Bescheid

über die Änderung, Ergänzung und
Verlängerung der Geltungsdauer der
allgemeinen Bauartgenehmigung
vom 26. April 2019

Nummer:
Z-8.1-99

Gegenstand des Bescheides:
Gerüstsystem "Plettenberger Baugerüst SSK 300"

Anlage A,
Seite 14

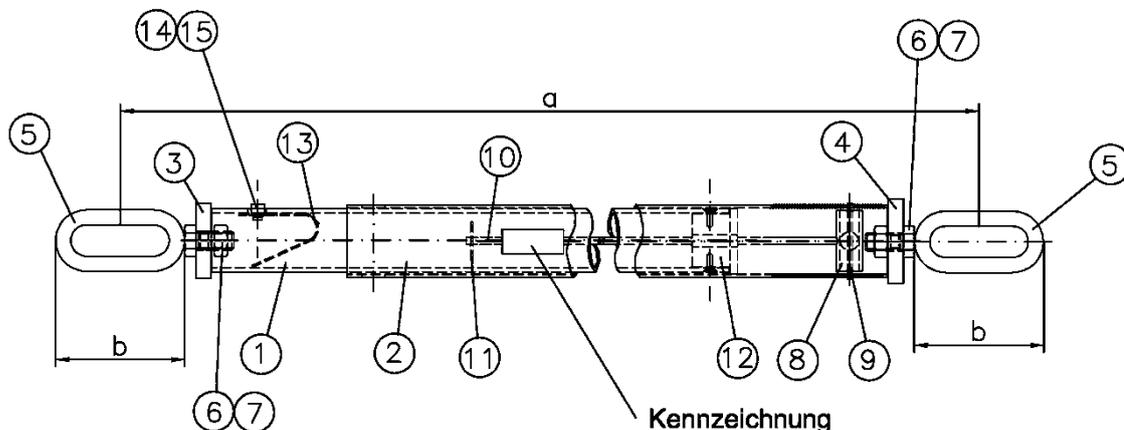
Bezeichnung	Anlage A, Seite	Details / Komponenten nach Anlage A, Seite	Regelungen für die Herstellung, Kenn- zeichnung und den Übereinstimmungs- nachweis
Montage-Sicherheits-Geländer, verriegelbarer Pfosten	14	---	geregelt in Z-8.1-29
Montage-Sicherheits-Geländer, Holm, teleskopierbar	15	---	
Montage-Sicherheits-Geländer, Stirnseiten-Rahmen	16	---	geregelt in Z-8.1-171

**Anlage A,
 Seite 16**

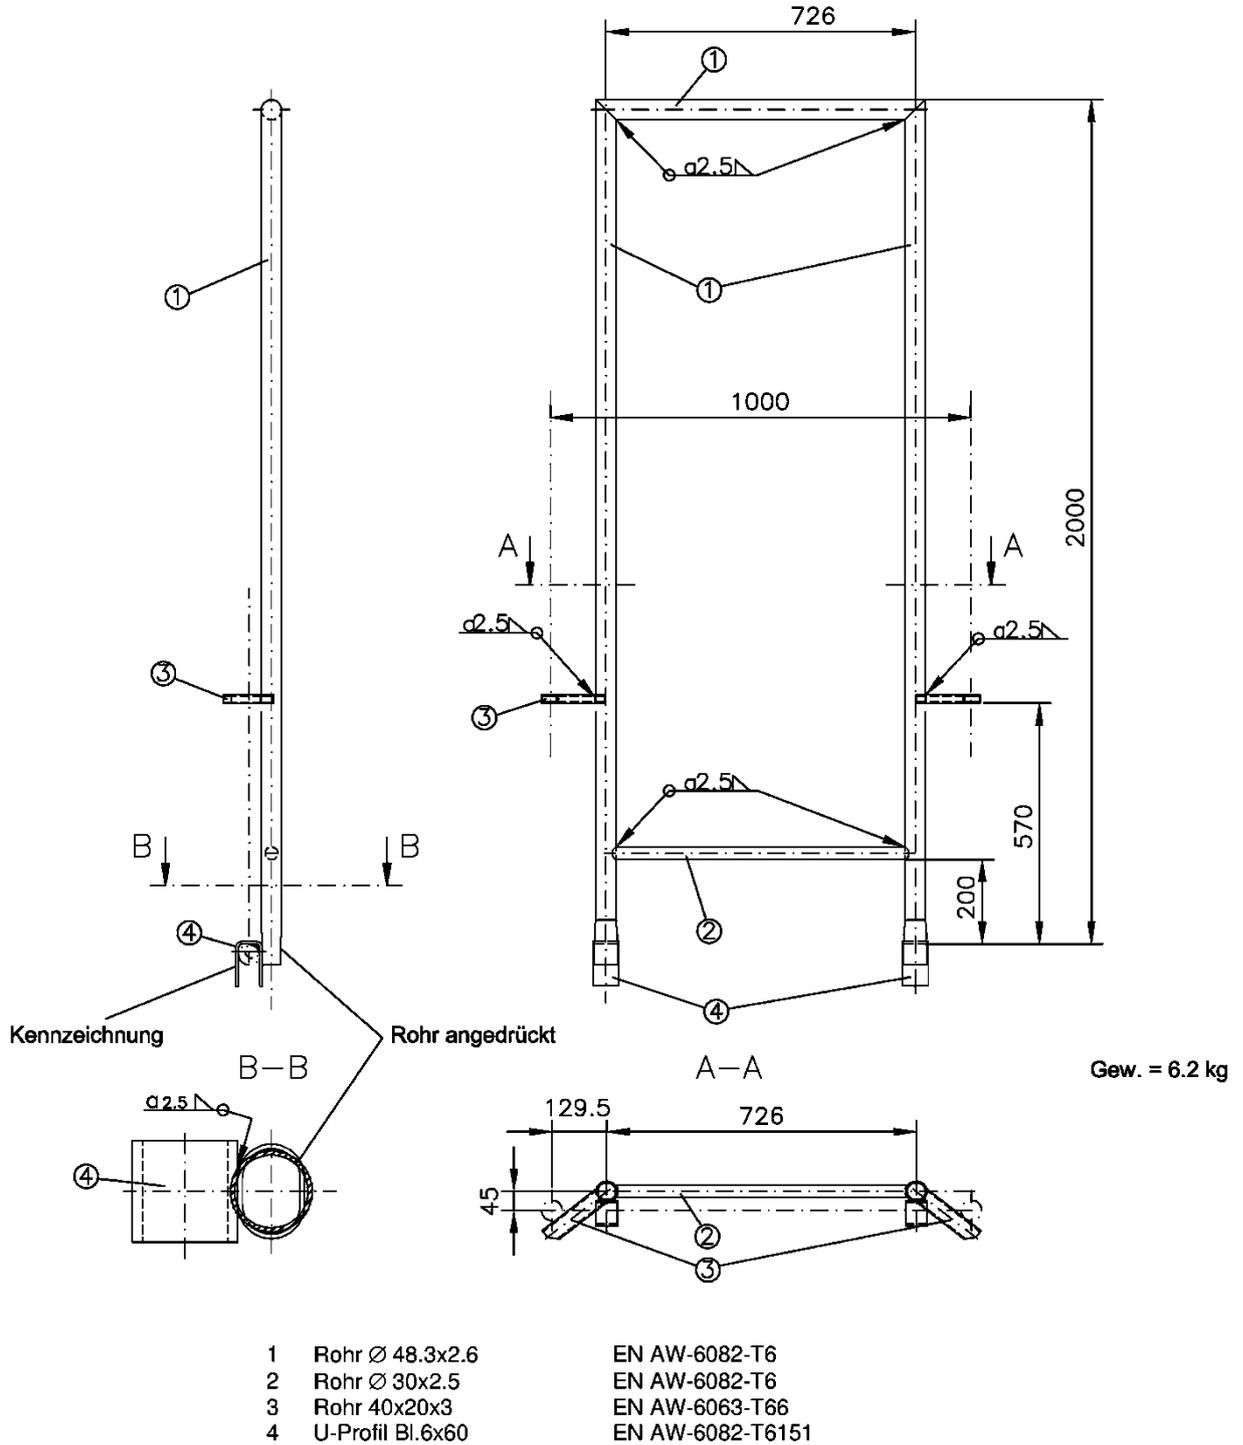
Der Stirnseiten-Rahmen des Montage-Sicherheits-Geländes nach Anlage A, Seite 16 muss wie folgt gekennzeichnet sein:

- mit dem Großbuchstaben "Ü",
- mit mindestens der verkürzten Zulassungsnummer "171",
- mit einer Kennzeichnung "SSK 300",
- mit dem Kennzeichen des jeweiligen Herstellers und
- mit den letzten zwei Ziffern der Jahreszahl der Herstellung

Alternativ darf auch die codierte Form der Kennzeichnung nach Z-8.1.171 einschließlich der Zusatzkennzeichnung "SSK300" verwendet werden.
